通学の安全対策

2. 通学路候補の点検結果

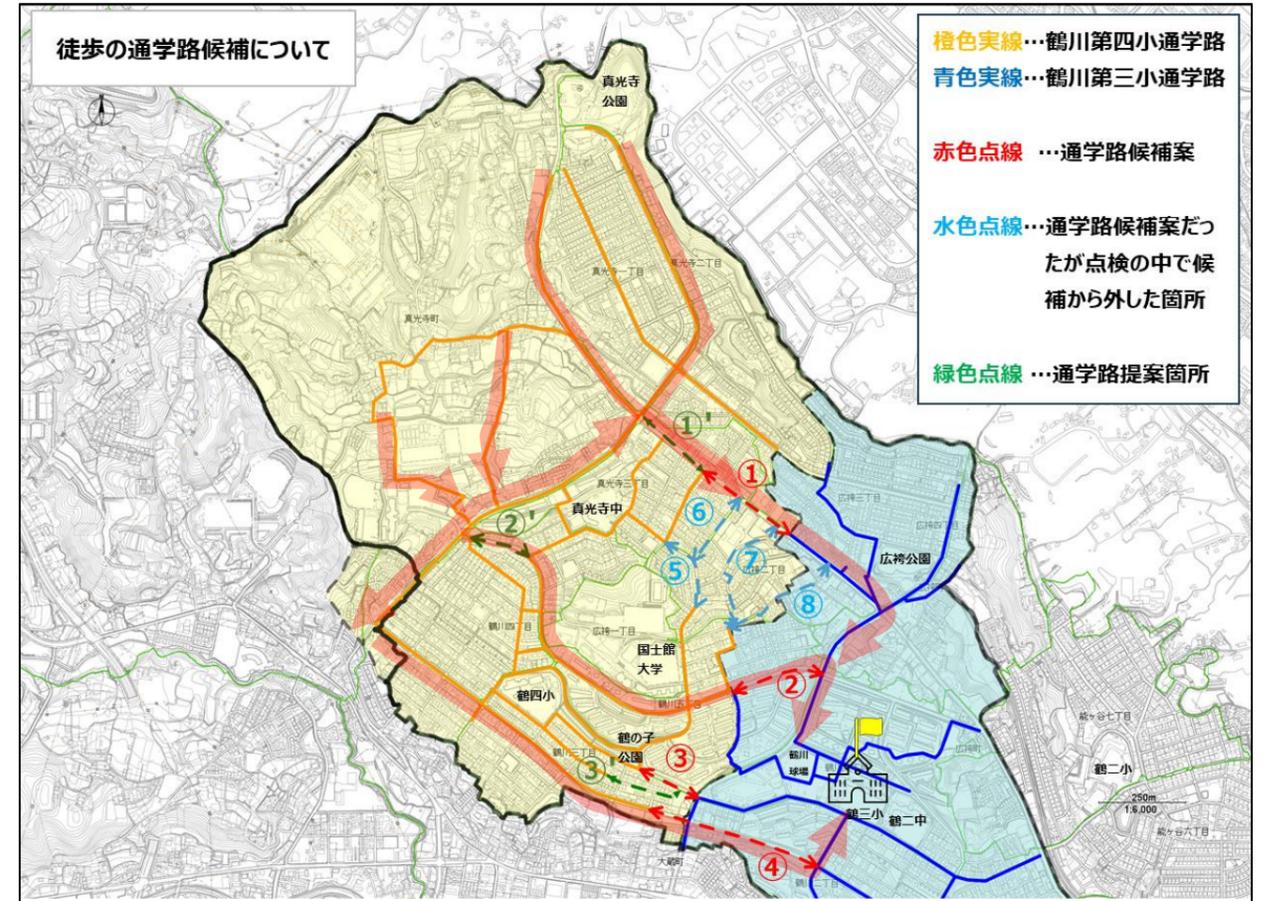
地図上の番号	箇所名・所在地	基本計画検討会 ご意見・ご提案等	通学路候補点検意見
①	鶴川街道	大きな通りで歩道もあり、人の目もあるので良い。	歩道も両側あり、現鶴四小、鶴三小の通学路の延長であることから通学路として利用する。問題なし。
②	鶴川1003号線（鶴川団地前）	大きな通りで歩道もあり、人の目もあるので良い。	歩道も両側あり、現鶴四小、鶴三小の通学路の延長であることから通学路として利用する。問題なし。
③	鶴川交番前交差点から鶴川鶴の子児童公園に抜ける道	<p>【いいところ】</p> <ul style="list-style-type: none"> 学校までまっすぐ行ける 見通しがよい 片側は住宅が多い <p>【気になるところ】</p> <ul style="list-style-type: none"> 車が思いのほか多く、スピードも速い 鶴四小正門前の道のほうがよいのではないかと ガードレールがなく、歩車分離されていない 街路灯が少ない 片側が擁壁・公園 坂の下の見通しが心配 公園の木が茂りすぎ 標識が必要な場所がない 自転車のスピードが速い・止まらない 公園の脇が抜け道になっている ③の路線（鶴三小前の既存通学路を含む部分）はスクールゾーンの設定がない <p>③先交番前の交差点について</p> <ul style="list-style-type: none"> 交番前の交差点は横断歩道はあるが、信号機がなく危険。場所的に信号機の設置ができないのはわかるので、対策が必要。 ③から続く道路について、センター商店街付近は駐車禁止となったことでスピードを出して走る車が増えた。 鶴川団地中央交差点（④）には信号があるので、そちらの方が安全ではないか。→（交番前が④か）どこの交差点で横断させるかは統一したほうがよい。 	<ul style="list-style-type: none"> 擁壁があるので威圧感があるが、鶴川団地や道路上の街路灯もついているので照度は問題ないかもしれない。 鶴の子公園の沿道の児童は通るかもしれない。 鶴四小正門前の道をまっすぐ来て、③に出たほうがよい。 通学路に指定するのであれば白線は引き直す必要あり。 <p>③を下った交番前の交差点については交番前の横断歩道を渡るのが最短だが、車の通行状況や信号が近くについている横断歩道がすでにあることから信号機をつけるのは難しい。→交番前の交差点から30mほど先にある鶴川団地中央の交差点には信号があるので、道路管理者、交通管理者としてはそちらの交差点を利用してほしい</p>

④	鶴川いちょう通り	大きな通りで歩道もあり、人の目もあるので良い。	歩道も両側あり、現鶴四小、鶴三小の通学路の延長であることから通学路として利用する。問題なし。
⑤	国士館大学裏手（真光寺中～国士館脇既存通学路につながる道）	<p>【いいところ】</p> <ul style="list-style-type: none"> 人目がある 住宅が多い 歩行者通路がある <p>【気になるところ】</p> <ul style="list-style-type: none"> 車のスピードが出ている カーブで見通しが悪い 	通学路には指定しない
⑥	鶴川街道～⑤につながる道	<p>【いいところ】</p> <ul style="list-style-type: none"> バス通りから速い 人目と住宅が多い <p>【気になるところ】</p> <ul style="list-style-type: none"> 車の通行が多い 乗り物（車・自転車）のスピードが出る 	通学路には指定しない
⑦	鶴川街道からどんぐり公園付近既存通学路につながる道	<p>【いいところ】</p> <ul style="list-style-type: none"> 閑静な住宅街 車・自転車の交通量は少ない <p>【気になるところ】</p> <ul style="list-style-type: none"> 坂・階段が多い 人通りが少ない 通学には不便 	通学路には指定しない
⑧	鶴川街道（妙全院脇）からどんぐり公園付近既存通学路につながる道	<p>【いいところ】</p> <ul style="list-style-type: none"> 静かで子どもが好きな道 <p>【気になるところ】</p> <ul style="list-style-type: none"> 道が狭い 人家が少ない もう1本となりの道を通るべき お寺など、子どもが寄り道する場所がある 工事中の場所は通らないほうがよい 	通学路には指定しない

通学路候補の点検後の提案事項

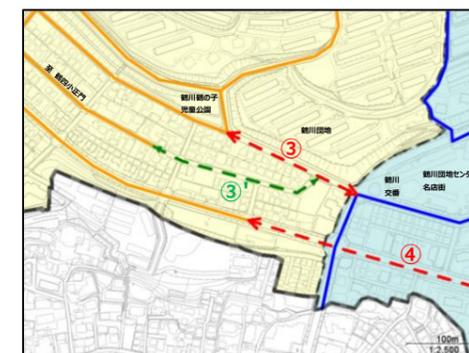
① ①'の道路も通学路に指定してはどうか

③ ⑤の道路は通学路として残してもよいのではないかと

② ③の道路をまっすぐ通るかその1本南側の③'の道路を通して③の道を通るのはどうか

④ ②'の道路も通学路に指定してはどうか

バス停→鶴川第三小学校までの経路

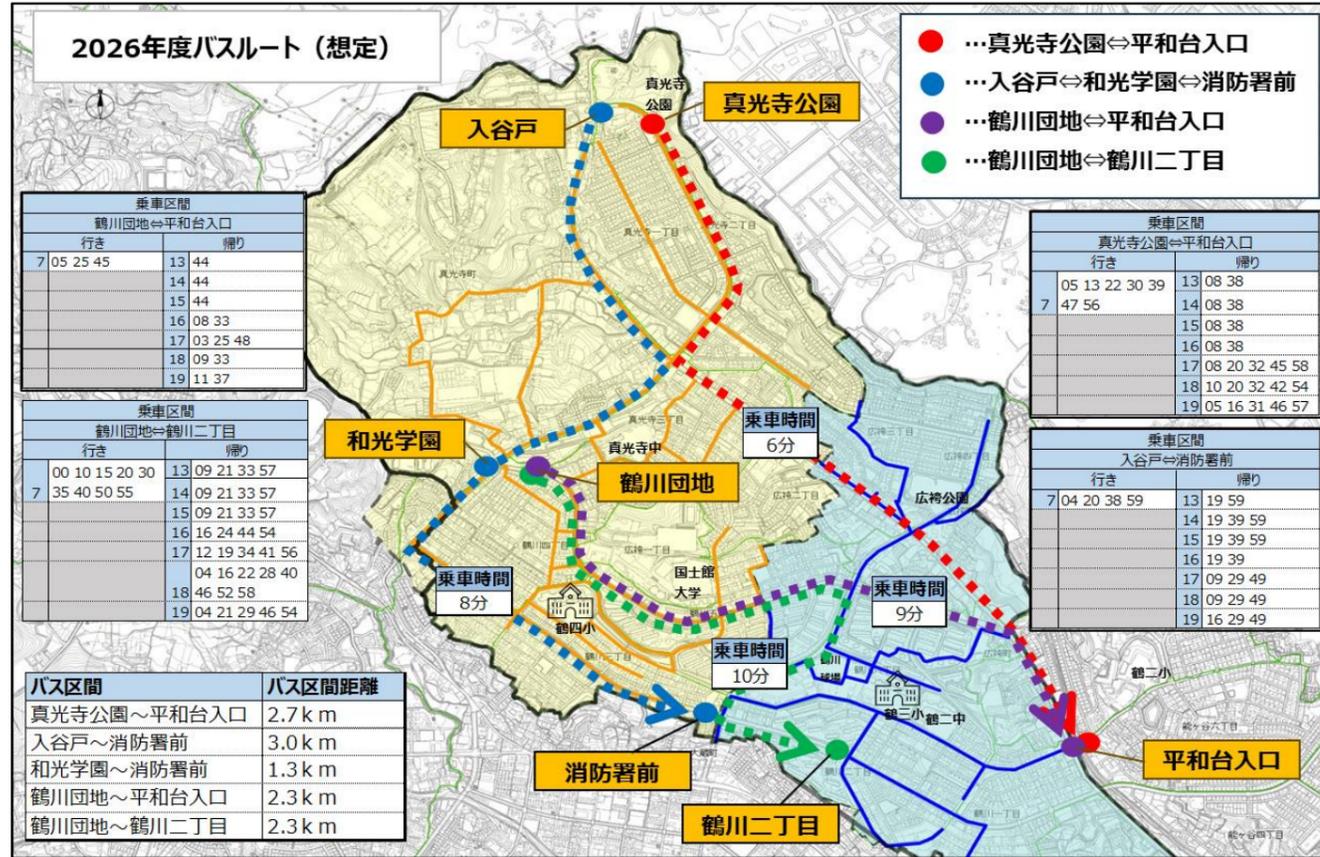
- ・現在も鶴三小の通学路である
- ・駐車場の車の出入りや路側帯の幅員が狭い
- どう通るのがよいか、警察と道路管理者に相談中

- ・坂を下ると学校に着くのでよい
- ・ファミリーマートがある交差点は少し大きいので巻き込み防止などの対策ができるか検討します。

- ・学校まで少し遠い（550メートル：徒歩 約9分）
- ・歩道の幅は十分にある
